监理通知单

工程名称：翔宇物流 3MW 屋顶分布式光伏项目部

编号：ZHJL-XYWL-003

事由：关于屋面未组装的零散组件放置事宜

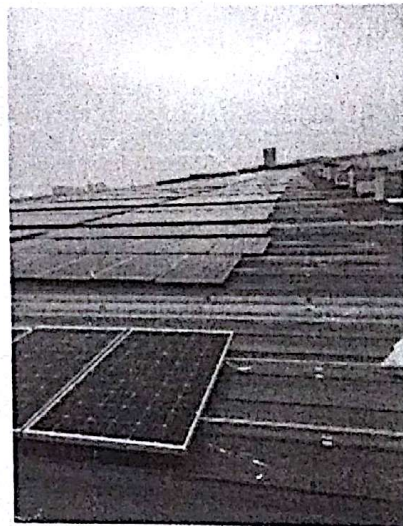
内容：3#屋面组件安装过程中，当天拆箱铺放至导轨的零散组件应当当天完成压块安装，严禁放置第二天再进行安装组件，以免夜晚起风，导致组件被大风掀翻致使组件破损，以致影响施工进度及造成不必要的经济损失，

以上问题现要求你方施工单位立即修改，再报监理和业主检查，检查合格后方可允许下到工序施工。
